軽水臨界実験装置（TCA）施設の廃止措置計画に係る行政相談（第3回）

TCA 廃止措置計画 第2段階までの詳細な工程表

別添1 第2段階における作業内容の積算工程

TCA 廃止措置計画 第2段階における各作業の詳細な短縮理由

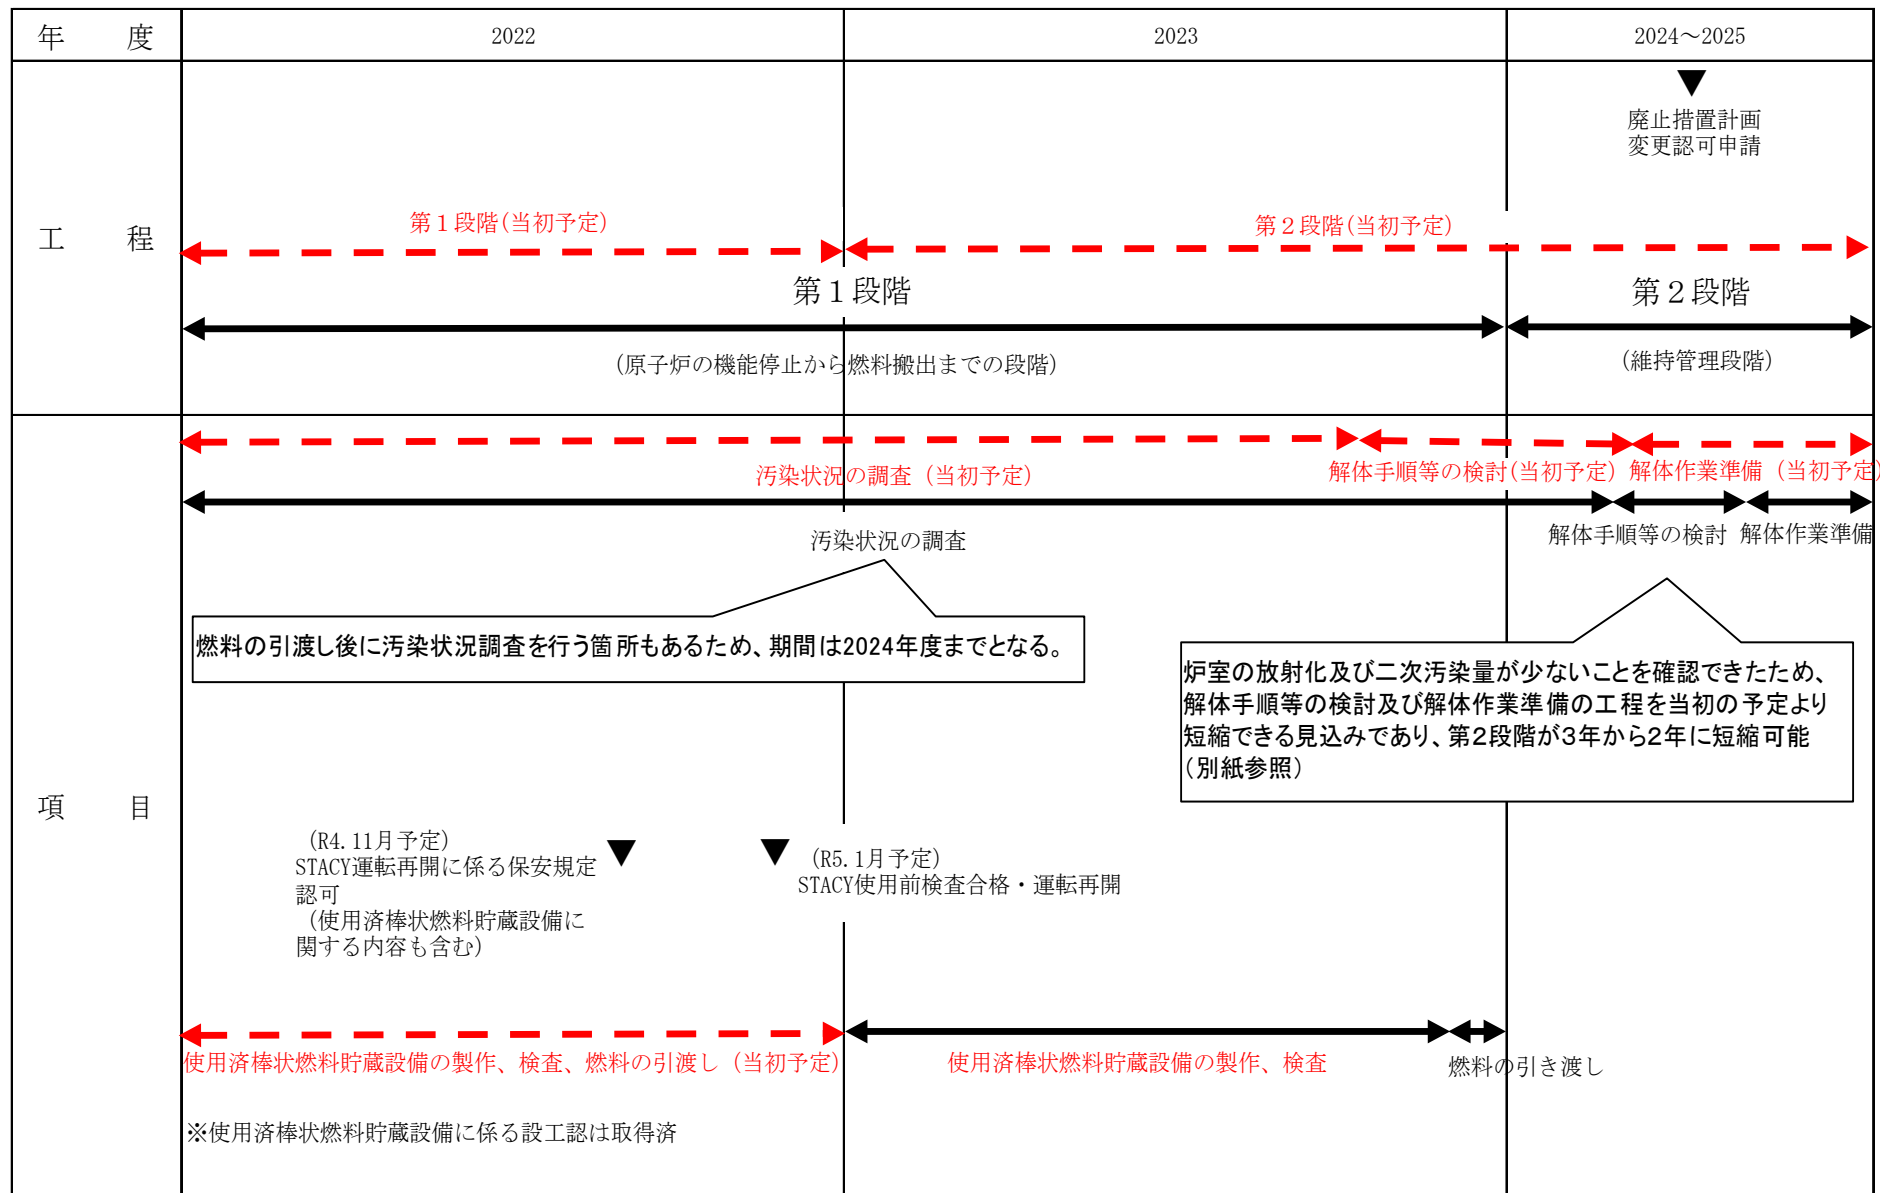
TCA 廃止措置計画の第2段階における当初の工程（3年間分）で実施する汚染状況調査、解体手順等検討、解体工事作業準備の作業の積み上げと変更後の工程（2年間分）で実施する同作業の積み上げの詳細は以下のとおりである。積算工程を別添1に、それぞれの工程の短縮理由の詳細を別添2に示す。

当初の工程	変更後の工程
(汚染状況調査)		
・炉室建家内の施設 ・設備の汚染状況調査	2 ^{*1}	→ 1 ^{*1}
・附属建家内の 施設・設備の汚染状況調査	2 ^{*1}	→ 1 ^{*1}
・炉室建家、附属建家の汚染状況調査（屋外）	4	→ 3
・廃水タンク室、排風機エリア等の汚染状況調査	3	→ 2
小計	9	→ 6

(解体手順等検討)		
・廃棄物量の見直し	2	→ 1
・解体方法、解体手順の検討	3	→ 2
・解体廃棄物の管理方法の検討	2	→ 1
・放射性廃棄物処理場への搬出計画の検討及び調整	2	→ 1
小計	9	→ 5
(解体工事作業準備)		
・契約手続き	6 ^{*2}	→ 6 ^{*2、*3}
・工程調整	9 ^{*2}	→ 6 ^{*2}
小計	9	→ 6
合計	27 ^{*4}	→ 17 ^{*4}

※4：廃止措置計画の工程表上の表記は、変更前を2023～2025年度の3年間に、変更後を2024～2025年度の2年間に亘って表記しているが、実働としてそれぞれ27ヶ月と17ヶ月の作業になると見込んでいる。

以上より、TCA 廃止措置計画の第2段階（維持管理期間）については、2023～2025年度の3年から2024～2025年度の2年に短縮可能と見込んでいる。なお、第2段階までの詳細な工程は補足説明資料のとおり。
